改善の内容

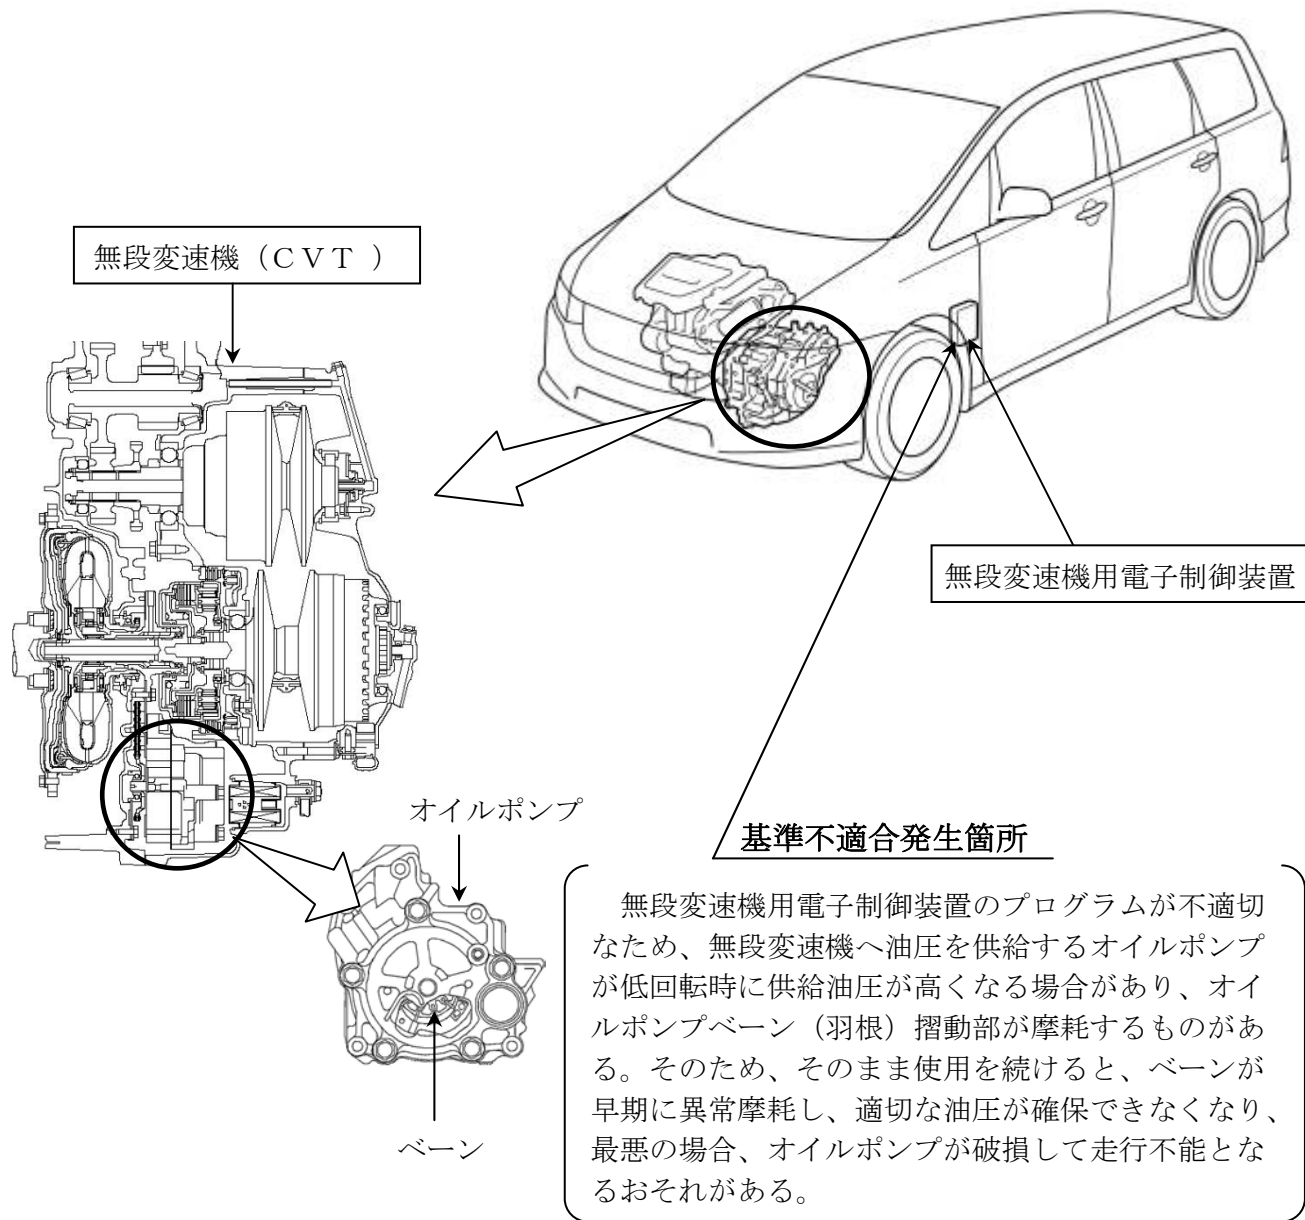
全車両、無段変速機用電子制御装置のプログラムを対策した内容に書換えるとともに、耐摩耗性の良いミッションオイルに交換する。また、無段変速機の制御油圧センサ出力値を点検し、点検基準を外れるものは無段変速機を新品と交換する。

注: は改善部品及び交換部品を示す。

識別: 右リヤドア アップヒンジの下側ボルト頭部に黄色ペイントを塗布する。
